Landratsamt Meißen  
Dezernat Technik, Kreisstraßenbauamt  
Uwe Smeilus

Unser Zeichen  
21 bau 008

5. März 2021

## **Stellungnahme zum Vorentwurf Neubau der K 8570 Wülknitz - Lichtensee**

Abb. 1: Geplanter Kreuzungspunkt „Achse 20“ / K 8570

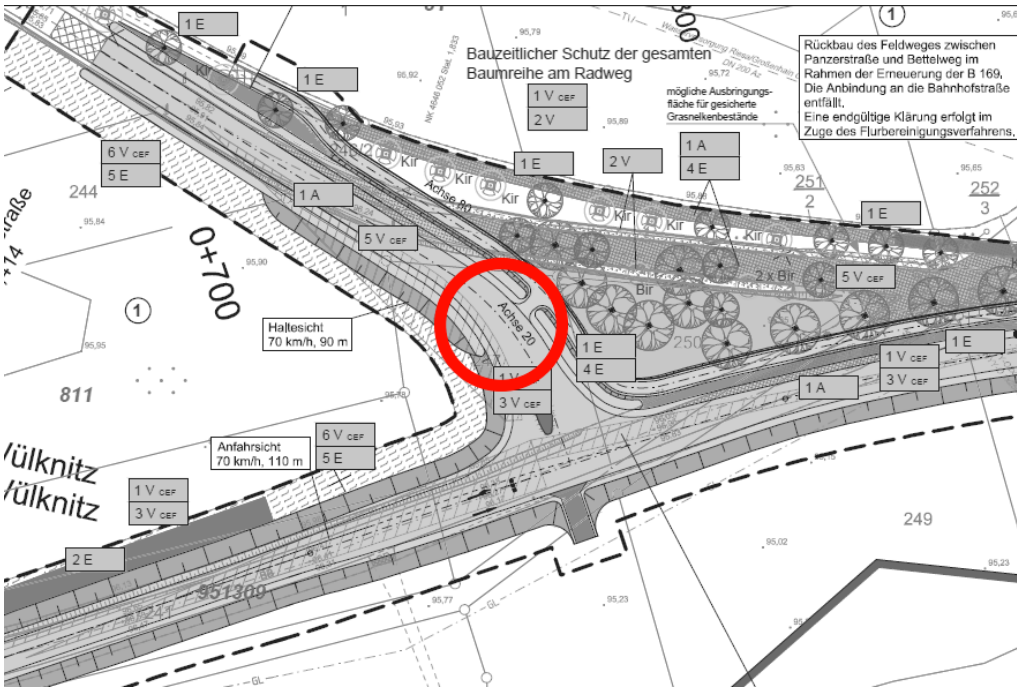
Die dargestellte Anbindung des Radwegs Richtung Westen genügt nicht den Anforderungen der Verkehrssicherheit und auch nicht den Erfordernissen einer sicheren Querungsmöglichkeit am Ende und am Anfang eines benutzungspflichtigen Radwegs nach VwV-StVO zu § 2, Absatz 4 Satz 3 und Satz 4, Rn. 36 (im Anhang dieses Schreibens Abb 1, rot markierte Stelle).

Für das Ende bzw. den Anfang eines straßenbegleitenden Zweirichtungsradwegs ist in jedem Fall eine sichere Querungsmöglichkeit der Fahrbahn zu schaffen, sodass sich Radfahrer aus westlicher Richtung sicher und intuitiv auf den Radweg einordnen können bzw. Radfahrer in Richtung B 169 sicher und intuitiv ihren Weg finden. Einen Vorschlag, wie eine solche Querungsmöglichkeit gemäß VwV-StVO in die vorliegende Planung implementiert werden könnte, finden Sie im Anhang dieses Schreibens in Abb. 2.

Abb. 3: Weiterführung Radverkehrsanlage am Kreuzungspunkt auf der K 8570

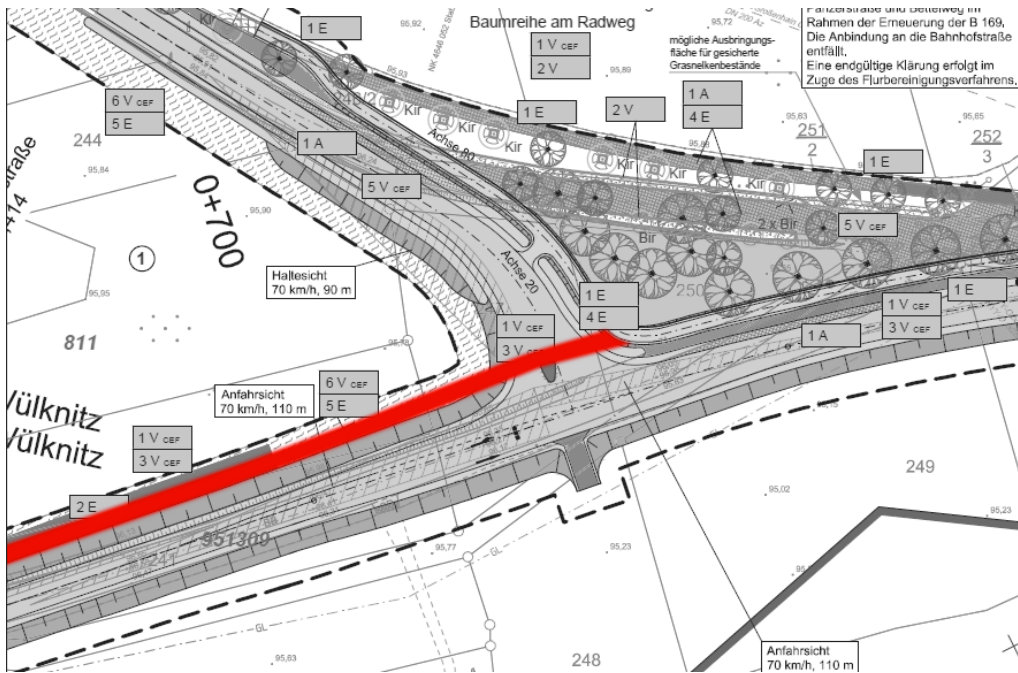
Ein den Anforderungen der VwV-StVO ebenfalls nicht entsprechendes Radweg-Ende befindet sich unmittelbar westlich des Beginns der Baustrecke, auf der K 8570 (alt) am Eingang der Ortslage. In dieser Richtung ist auch in Zukunft eine Weiterführung des Radwegs wegen der anliegenden bebauten Grundstücke unwahrscheinlich.

Daher sollte die Baumaßnahme genutzt werden, um das Radverkehrsnetz des Landkreises an das übergeordnete Radwegenetz anzubinden und entlang des neuen

Abschnitts der K 8570 einen Radweg bis zum mit Radwegen geplanten Kreisverkehr der B 169 / K 8570 (Projekt „B 169 Erneuerung südlich Lichtensee mit Anbau eines Radwegs“) anzulegen. Eine solche Weiterführung des Radverkehrs westlich der Bahnhofstraße Richtung B 169 würde auch die ansonsten erforderliche Querungshilfe auf der K 8570 entbehrlich machen (s. Abb. 3).
